AVD.	P	6	GRUPP	64
BETR.	Styrning 264		NR	2
			DATUM	Febr. 75

Service meddelande

Tryckslang, styrservo

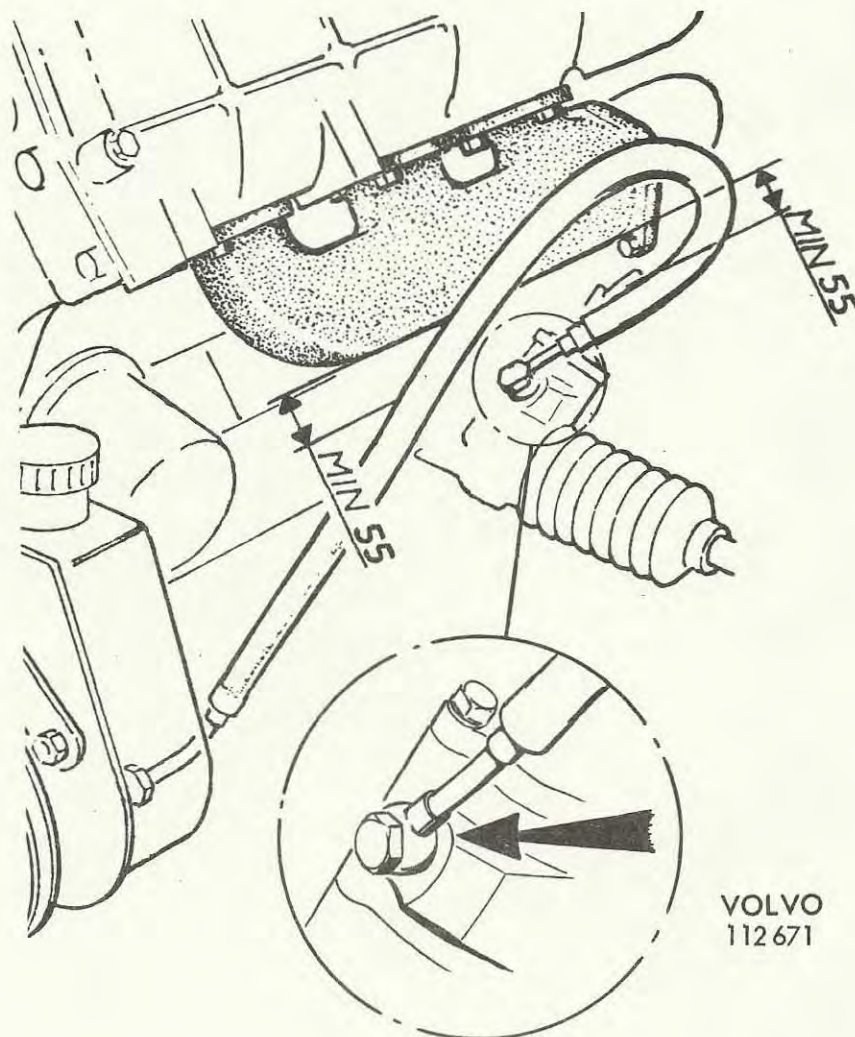
Vid arbete med styrsystemet på 264, där servotryckslangen berörs är det viktigt att slangen inte kommer för nära utblåsningsröret. Den kan då utsättas för hög strålningens värme med skador på slangen som följd.

För att läckage ej ska uppstå vid slangens anslutning till styrväxeln, är det viktigt att anslutningen ej ligger an mot upphöjningen på styrväxeln (vid pilen på bilden).

Måttet mellan slang och utblåsningsrör ska vara minimum 55 mm enligt bilden.
